Permítame saludarle y al mismo tiempo le envío a su oficina respuesta de solicitud de ampliación al Estudio de Impacto Ambiental Categoría II de proyecto Titulado Camino de Acceso y Galera para depósito contenidas en 18 preguntas de la Nota DIEORA – DEIA – AP – 184 – 2103 – 07 del 21 de marzo de 2007.

**CROQUIS INDICANDO ÁRBOLES
MADERABLES Y LISTA DE ESPECIES
CORRESPONDIENTES.**

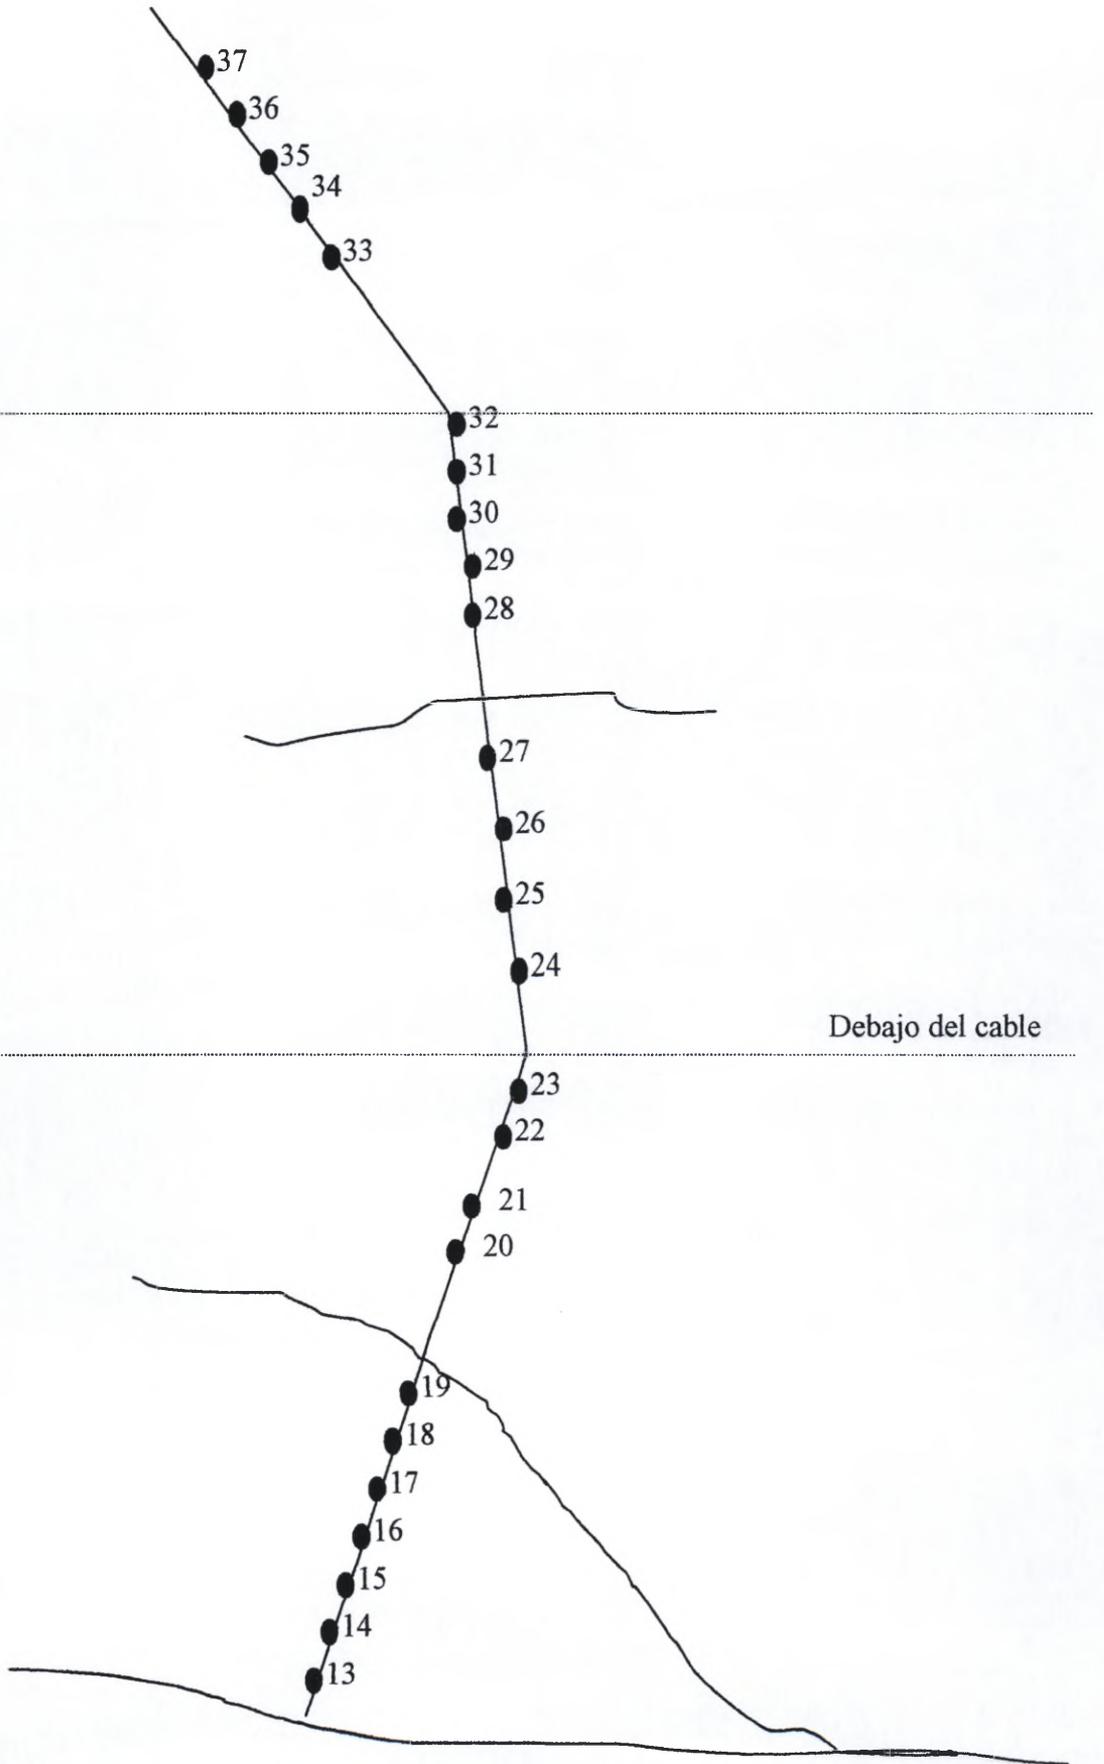
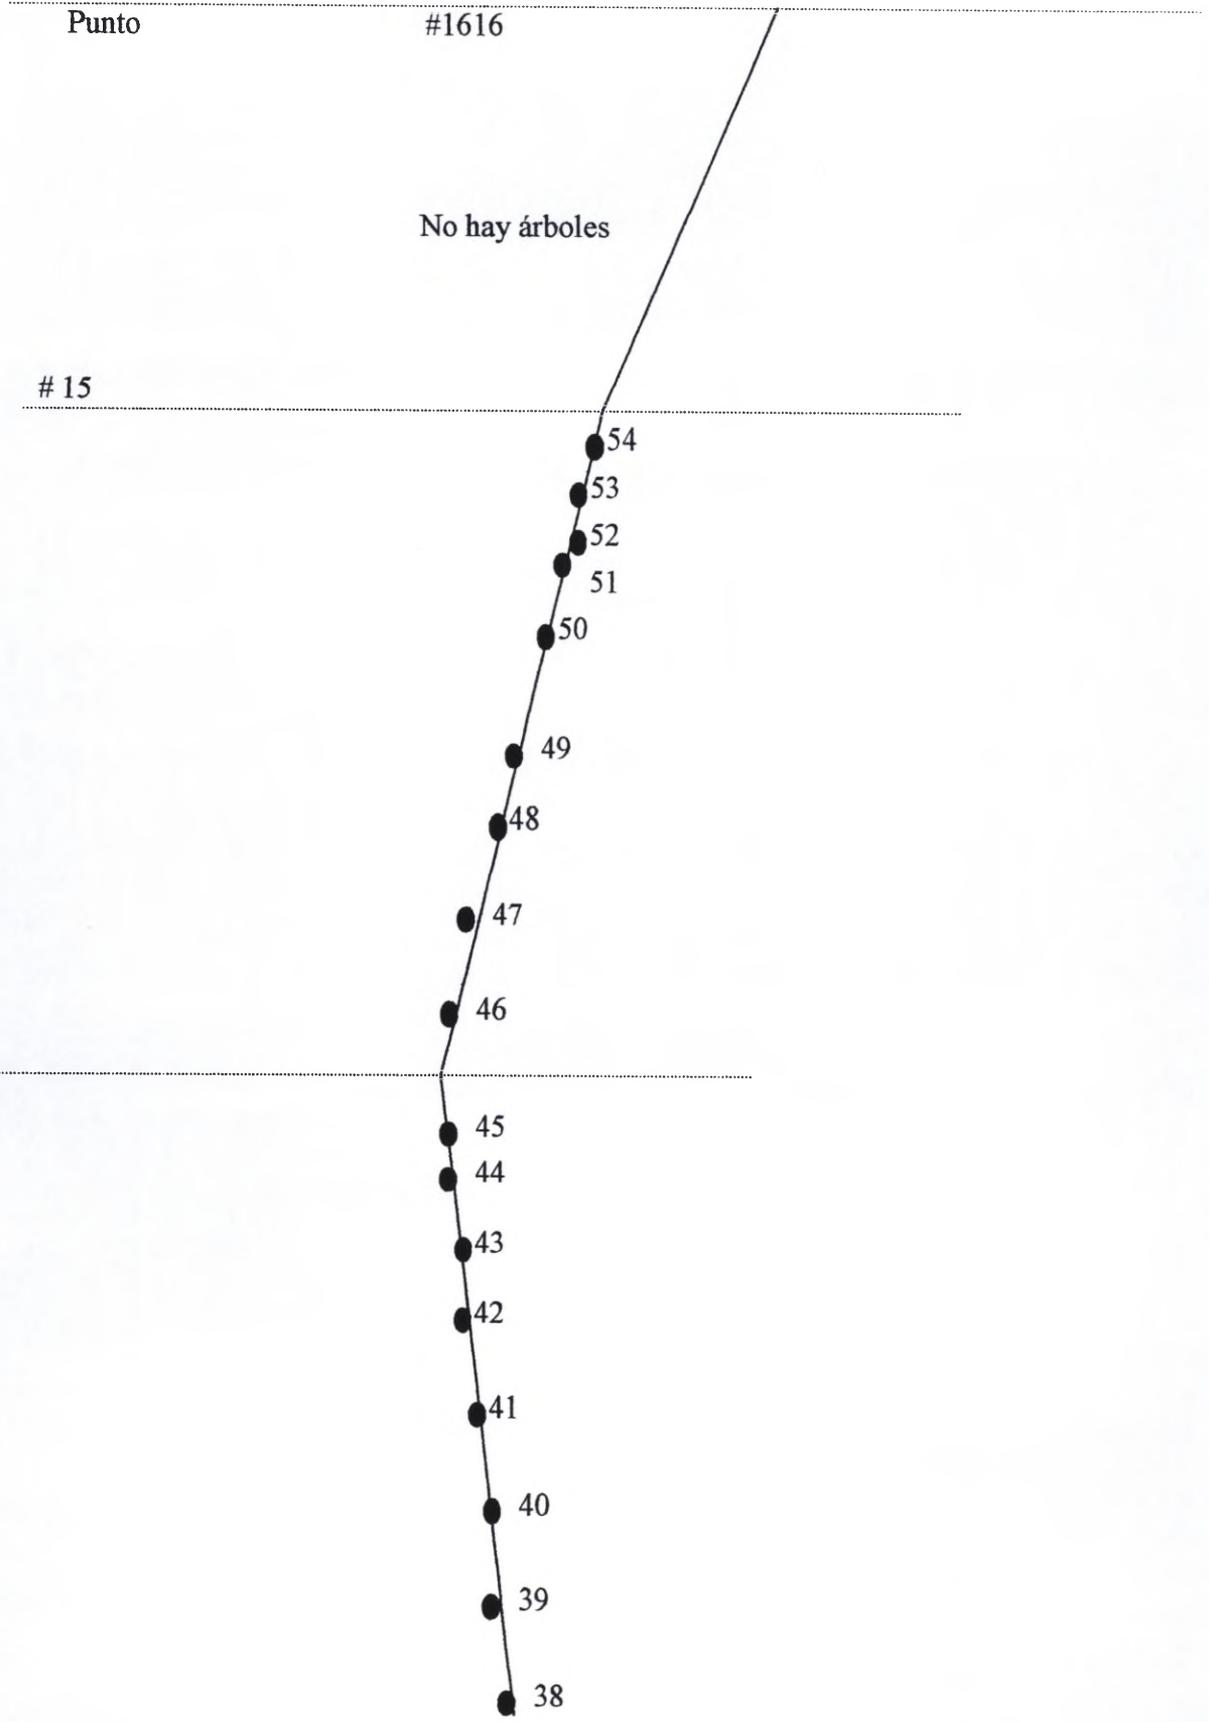
- **Pregunta # 3:** el mismo fue verificado, mapeado y diagramado tomando en consideración toda la ruta de la calle y en un área de 4 mts. del eje central de la vía en ambos lados. Se han enumerado los árboles y reseñados en listado adjunto al croquis de la referencia, en referencia a la disposición final de los mismos, se aplicarán como vallas o retenes en las laderas y taludes a todo lo largo del camino y en otras secciones afectas para este control de erosión. (Ver adjunto Mapa descriptivo Anexo N° 1).
- **Pregunta # 4:** esta pregunta esta descrita dentro del punto # 7, página # 22 y reiteramos ambas obras están dentro de las fincas propiedad de la Sociedad Playa Guancho S.A.

**CROQUIS SEÑALANDO ÁREA PARA
RELLENOS.**

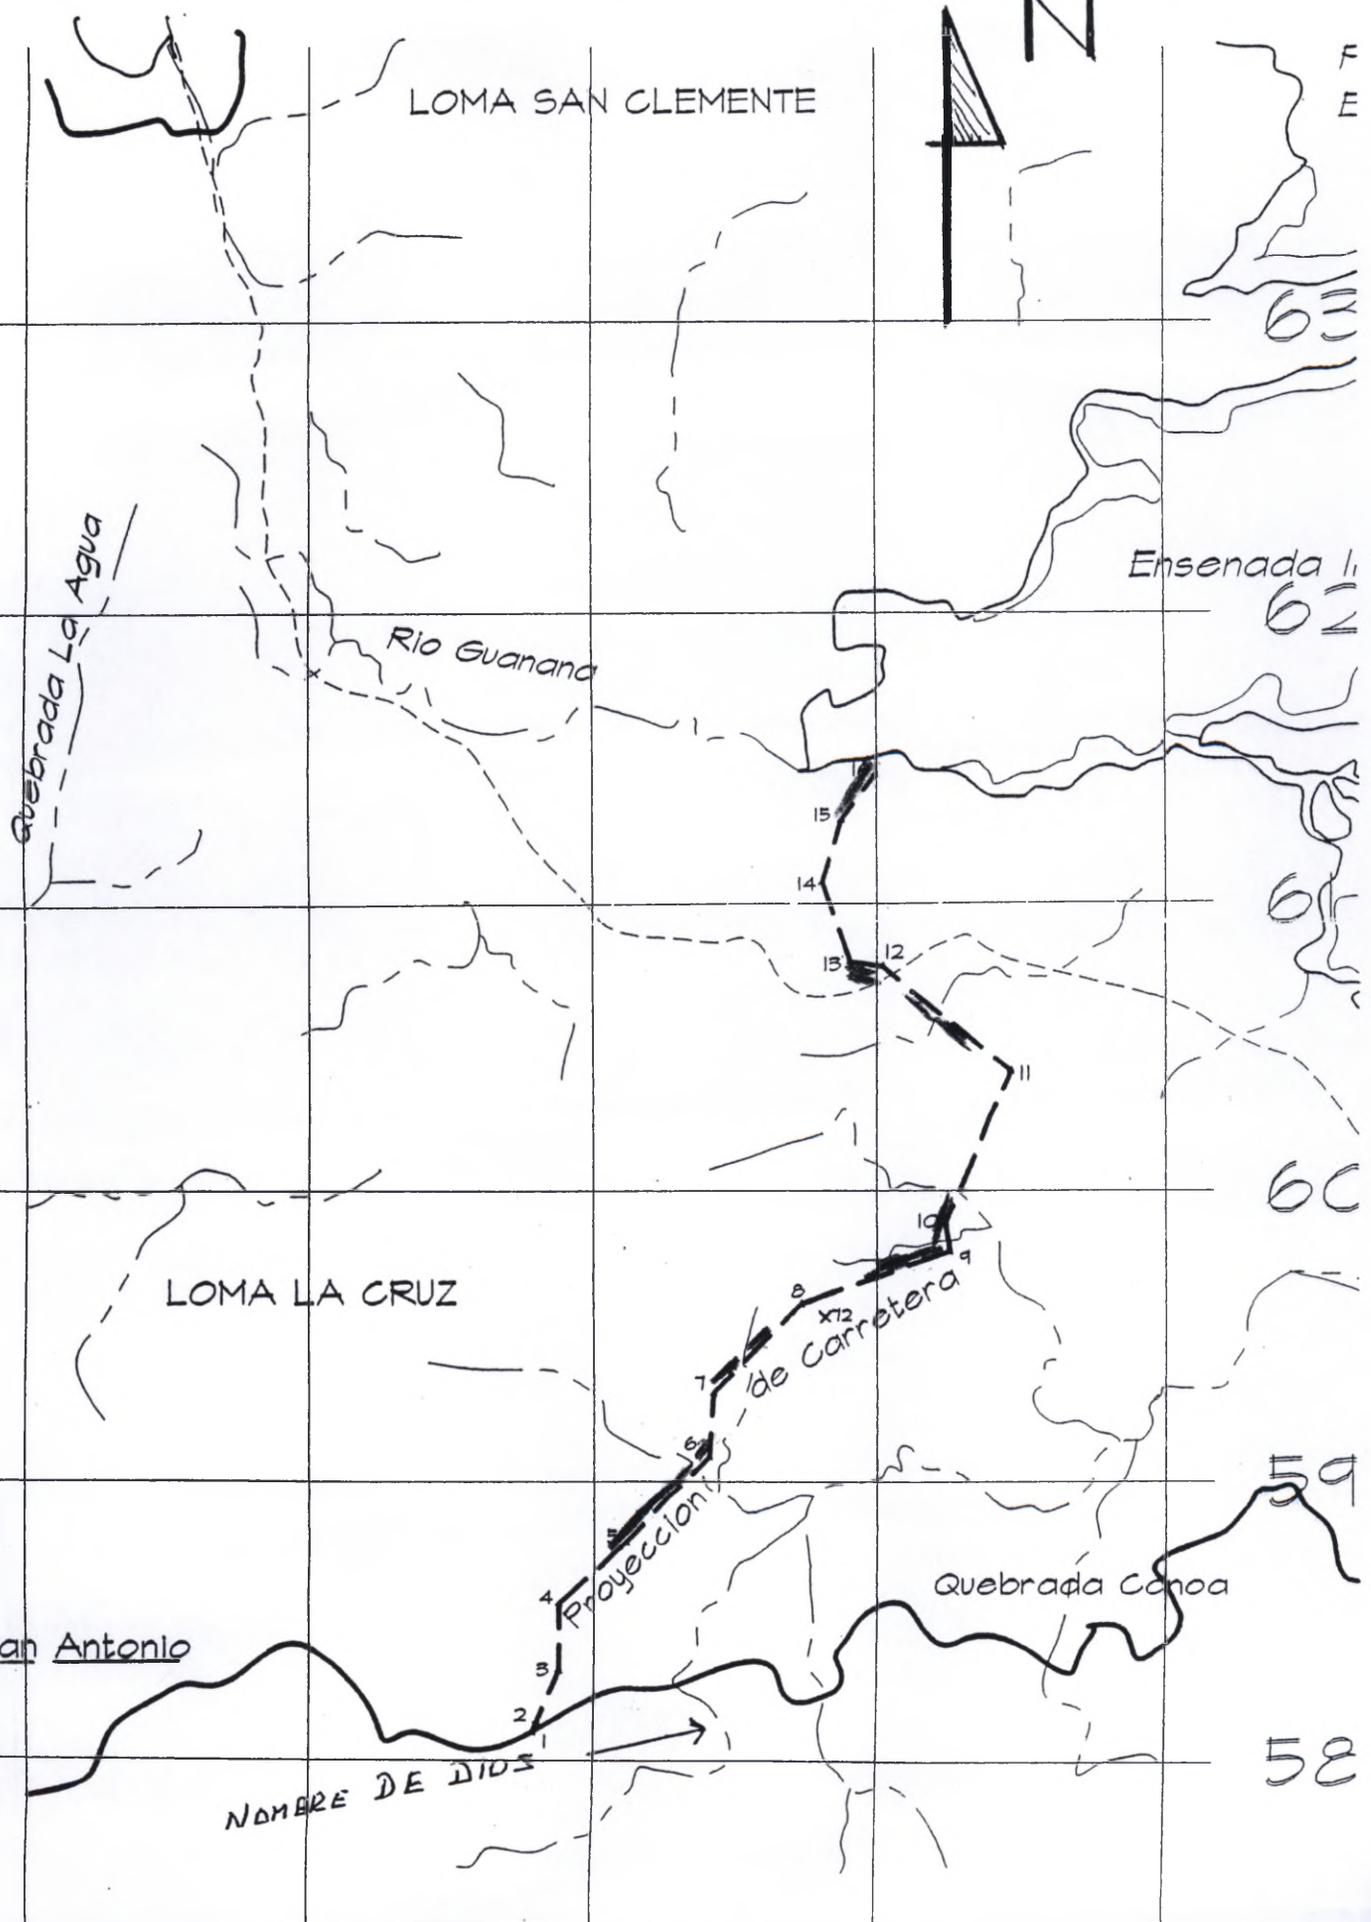
En la Sección Anexo # 1, 2; Alineamiento Preliminar de la Carretera y la Página perfil Calle a Playa Guanche, existen indicadores de altura y puntos bajos; en los puntos con dirección Sur hacia el Norte 4 al 5, 6 al 7, 8 al 9, 11 al 12, 12 al 13, 13 al 14, por su elevación y pendiente se realizaran cortes de terreno donde el material removido será acarreado a los puntos más cercanos para utilizarlo como relleno, en estos cortes se removerán un aproximado de 7,500 m³ de material considerado

objetivo principal es el conservar y utilizar el material removido para evitar sedimentación y erosión de este material.
